„Modernizace ŽST Česká Lípa“

Dodatečné informace - Dodatek č. 3

SO 14-41-01

Obr.1 – SO144101_02_02_04.pdf

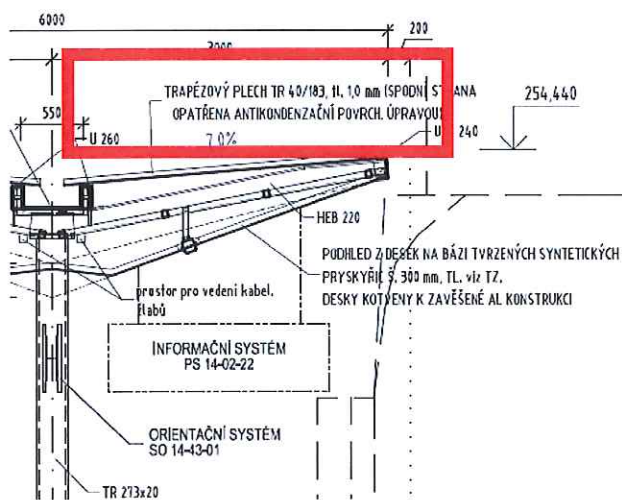
V předložené projektové dokumentaci jsou uvedeny rozdílné hodnoty u vlny trapezového plechu zastřešení. (40mm vs 50mm).

Žádáme zadavatele o sdělení, který údaj je správný.

Správný typ trapezového plechu je TR 40/183, který je uvedený i ve všech dalších přílohách vč. statického výpočtu. Ve výkresu půdorysu (SO144101_02_02_03.pdf) je překlep.
